Acuerdo 942 Por el cual se aprueba la incorporación del cambio en los límites de generación y absorción de potencia reactiva de las unidades 1 a 6 de la planta de generación Guadalupe III y las respectivas curvas de carga

942

2 Marzo, 2017

Curvas de cargabilidad unidades 1 a 6 Central Guadalupe III

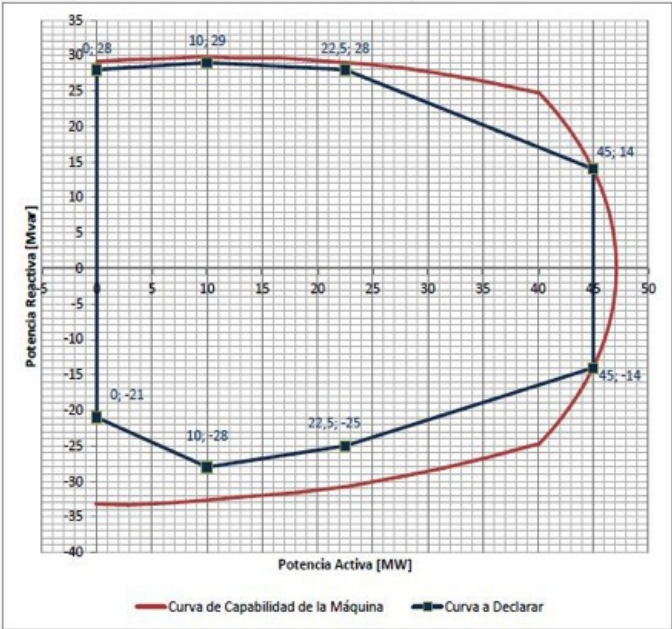
Que como resultado de la realización de las pruebas de potencia reactiva de las unidades 1 a 6 de la planta de generación Guadalupe III, se encontraron diferencias en los límites de generación y absorción de potencia reactiva, haciéndose necesario solicitar el cambio de los parámetros de la curva de cargabilidad.
- 3**

Aprobar la declaración de una nueva curva operativa de carga de las unidades 1 a 6 de la planta de

generación Guadalupe, en las que se define la capacidad para entrega y absorción de potencia reactiva de la unidad en función de la potencia activa generada.

Tabla 1: Unidades 1, 2, 3, 4 ,5 y 6

Sobreexcitación		Subexcitación	
P [MW]	Q [Mvar]	P [MW]	Q [Mvar]
0	28	0	-21
10	29	10	-28
22.5	28	22.5	-25
45	14	45	-14
